入札に係る設計図書等に関する質問への回答について

- 1
- 修繕の名称
- 大沢川原雨水ポンプ場し渣高压洗浄水用電動ボール弁修繕
- 2
- 修繕の場所
- 盛岡市大沢川原一丁目地内
- 3
- 入札日時
- 令和8年9月2日（水） 10時00分

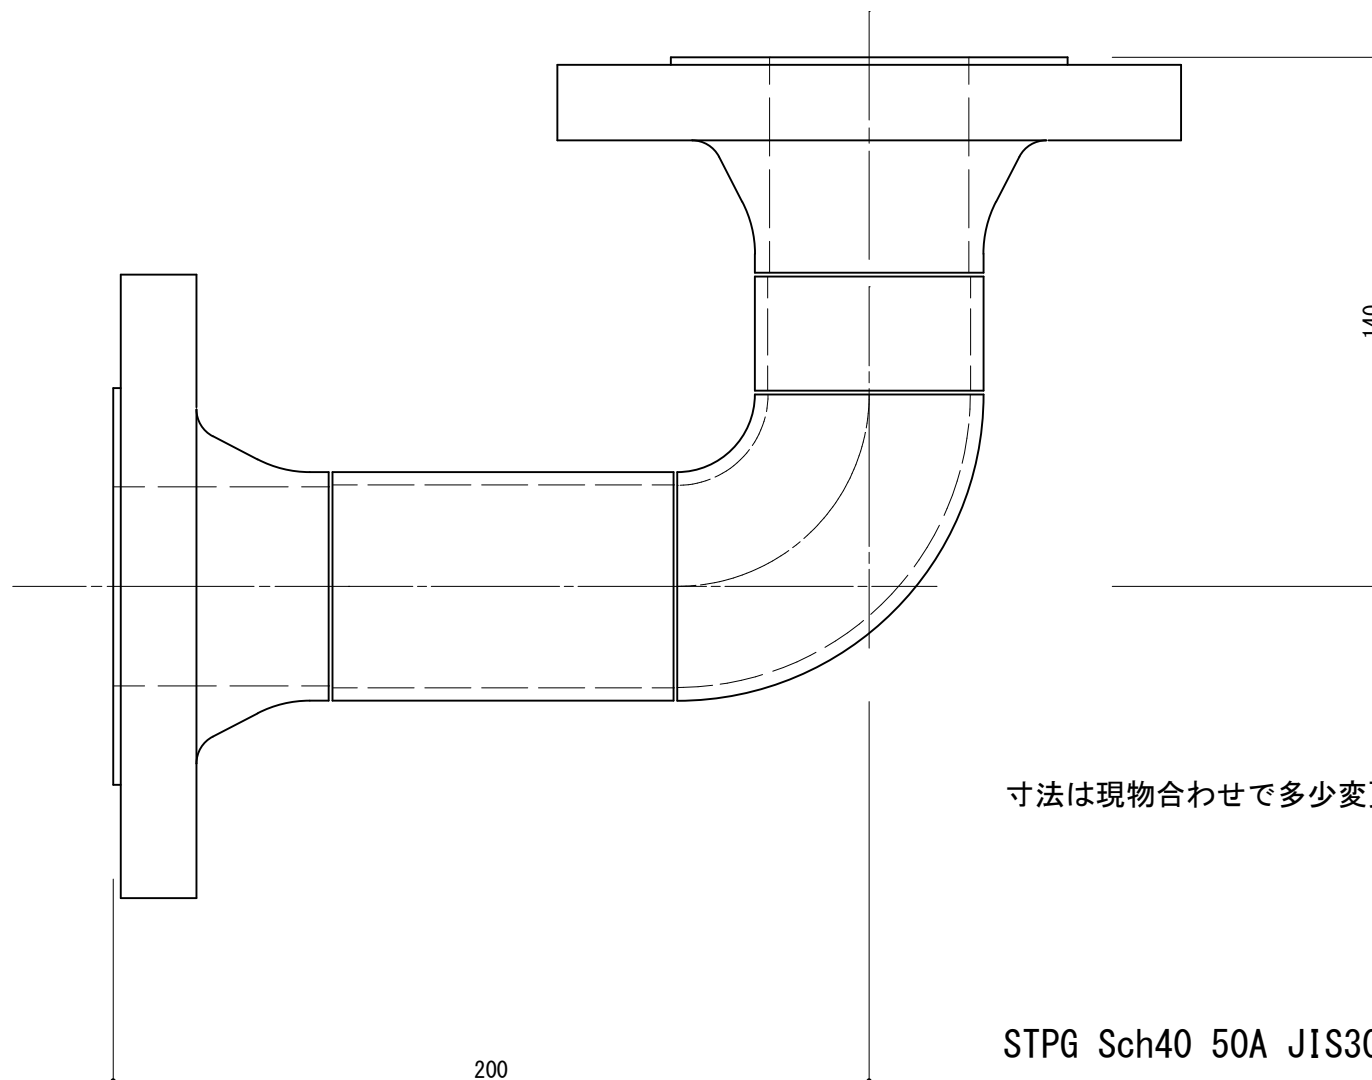
質問事項	仕様書 2（2） 両フランジエルボについて STPG Sch40（白）となっていますが、溶接部の防錆はリッチ亜鉛塗装（外面のみ）で宜しいのでしょうか。黒管で製作し溶融亜鉛メッキも可能ですし、ステンレス管TP-A Sch40で製作することも可能です。 （見積依頼を出した想定製作図も添付します） 添付資料 想定製作図（質問状に添付されていたもの）
回答内容	STPG Sch40（白）で、溶接部の防錆はリッチ亜鉛塗装（外面のみ）で宜しいです。なお参考までに現場の写真を添付します。
